**Oggetto: Caviro Extra S.p.A. - Procedimento Unico ex art. 53 L.R. 24/2017 – Realizzazione di impianto per la produzione di acido tartarico naturale e annessa tettoia di stoccaggio fecce d'uva – Trasmissione documentazione integrativa**

Si riportano di seguito le integrazioni in risposta alle richieste pervenute dai sopra elencati Enti.

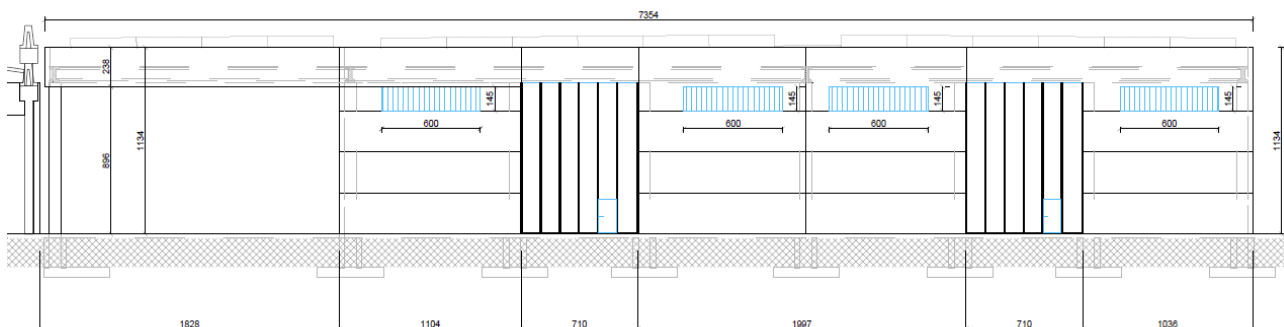
7) dovranno essere chiariti i cerchi in rosso e in blu riportati sulla planimetria "disegno 6.3A";

I cerchi rossi e blu in planimetria 6.3.A rappresentano la copertura delle aree degli estintori di nuova installazione, indicati con colore rosso, e degli estintori già presenti in reparto, indicati in colore blu come da legenda di seguito riportata.

ESTINTORI ESISTENTE

ESTINTORI IN PROGETTO
